Mitteilung

Betr.: Vorl. Freigabe

Änderung

Steuerung Register N

3367-510-1

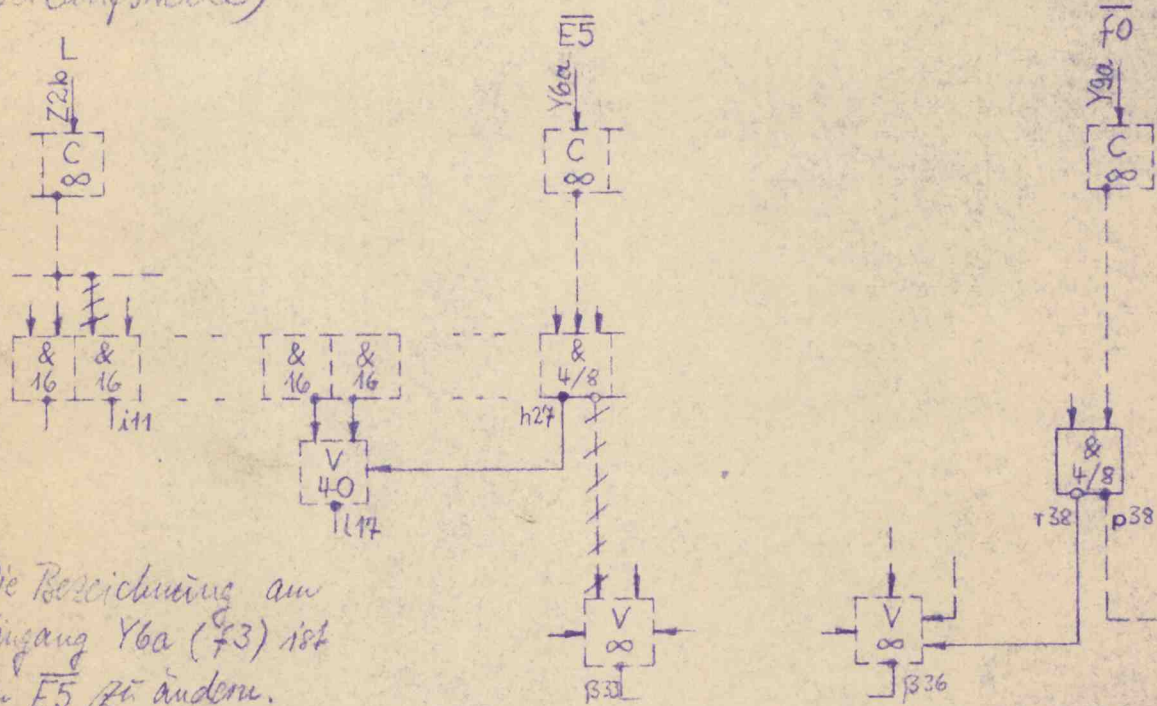
Änderung nach folgenden Angaben (Vergleichen einsch. Überlaufstelle):

Die Beschriftung am Eingang Y6a (73) ist in E5 zu ändern.

Die Änderung ist mit den DFG-Wünschen zusammen durchzuführen.

Bauschaltplan:

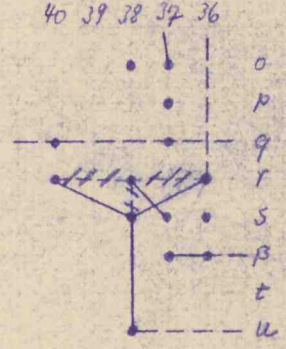
Streichen: (56) k27 - s30 ✓
 Brücke h9 - i10 ✓

Ändern: p38 - s39 in: o38 - s39 ✓
 Brücke o38 - f39 in: o37 - f39 ✓

Neu: l18 - h27 ✓ / blws
